**Avis délibéré de la mission régionale d'autorité
environnementale sur le projet de centrale photovoltaïque au
sol de la société SAS Centrale Solaire des Genêts sur la
commune de Domérat (03)**

Avis n° 2022-ARA-AP-1314

Avis délibéré le 8 avril 2022

Figure 2: Plan de masse du projet (source RNT p.14)

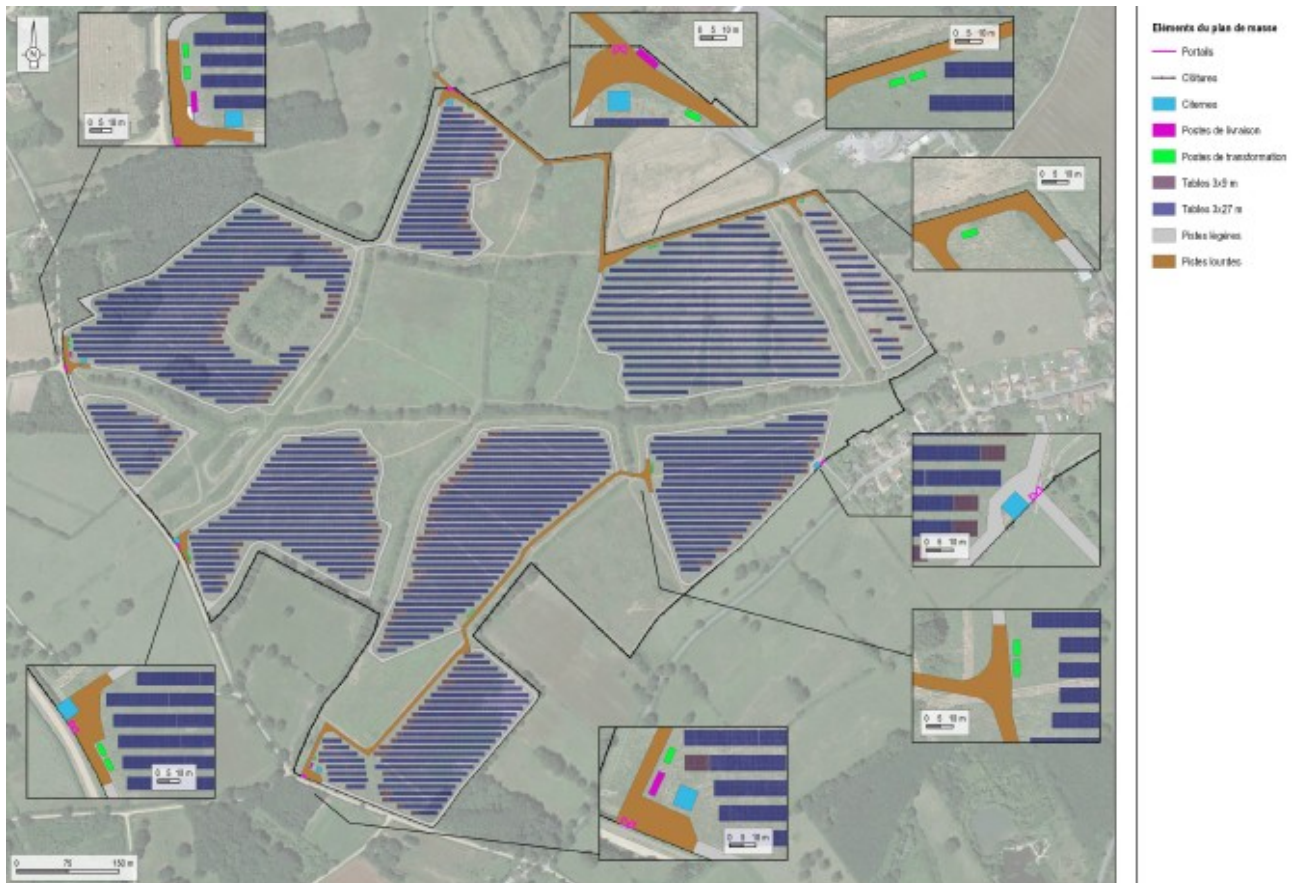
Le tracé du raccordement définitif enterré n'est ni détaillé ni confirmé². Le poste source existant dispose d'une capacité d'accueil réservée restant à affecter de 0,4 MW, compatible avec la puissance de raccordement nécessaire pour le projet. Le raccordement en souterrain de la centrale photovoltaïque au réseau électrique et ses incidences environnementales ne font pas l'objet d'une analyse approfondie. Faisant partie du projet, ses caractéristiques et ses incidences doivent être présentées et évaluées de manière précise, même s'il relève d'une autre maîtrise d'ouvrage et d'un calendrier différent. Ce n'est pas le cas dans le dossier fourni et devrait l'être dès ce stade, d'autant plus qu'aucune autre autorisation ne pourrait s'avérer nécessaire à la réalisation du projet de raccordement.

L'Autorité environnementale recommande d'inclure dans le périmètre du projet le raccordement au réseau électrique national, fonctionnellement lié au parc photovoltaïque, d'évaluer ses incidences environnementales et de présenter les mesures prises pour les éviter, les réduire et si besoin les compenser.

Figure 3: Localisation des zones humides pédologiques et floristiques et des points de sondage (El p.180)

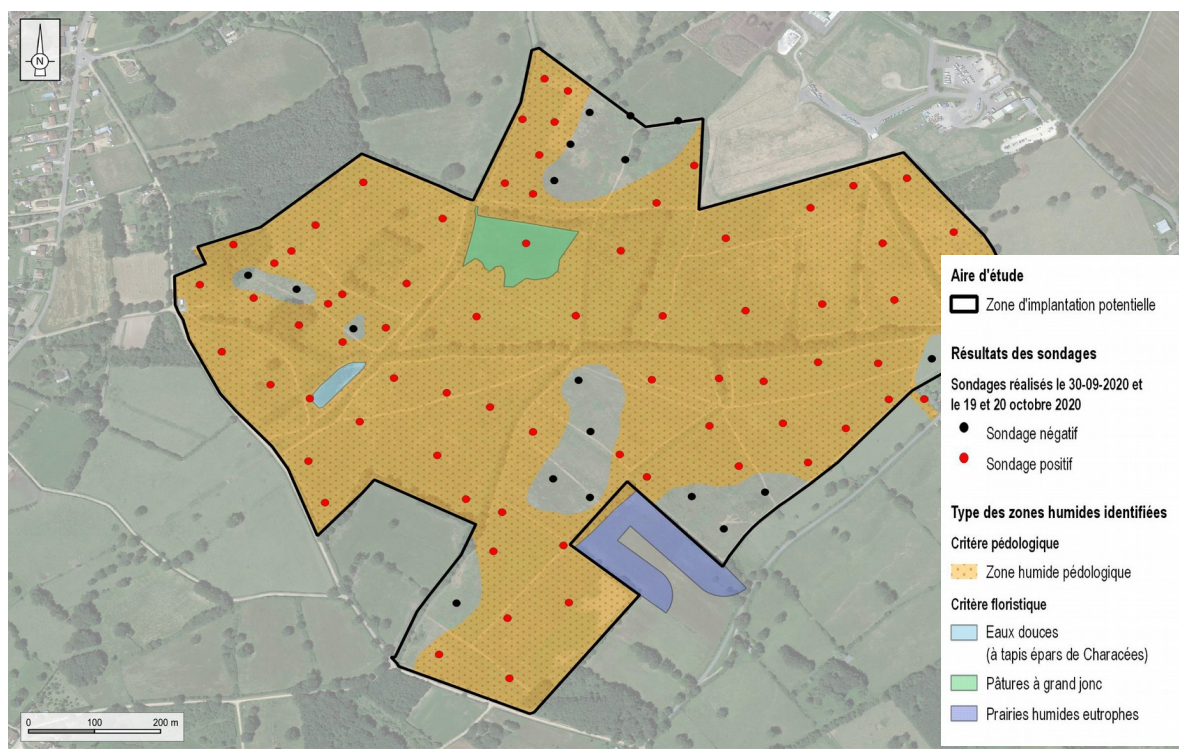
Les relevés de 31 sondages effectués ont révélé la présence de **zones humides** identifiées par les critères pédologiques sur une surface de 62 ha, soit 88 % de la surface totale de la zone d'implantation. Le dossier indique page 76 que « l'enjeu est fort, le niveau de sensibilité est modéré en phase de chantier et faible en phase d'exploitation. Lors de la conception du projet, il est conseillé d'éviter prioritairement les zones humides définies sur le critère floristique. Des mesures devront être mises en place lors de la conception du projet pour éviter et réduire l'impact du projet sur les zones humides (réseau électrique hors-sol, traitement spécial sur les pistes légères, etc.). ».

Les fonctionnalités ⁷ de ces zones humides ne sont pas caractérisées dans le dossier.

- **qualifier les enjeux liés à la présence de zones humides recensées grâce aux sondages pédologiques afin de mieux prendre en compte l'impact du projet sur le site.**
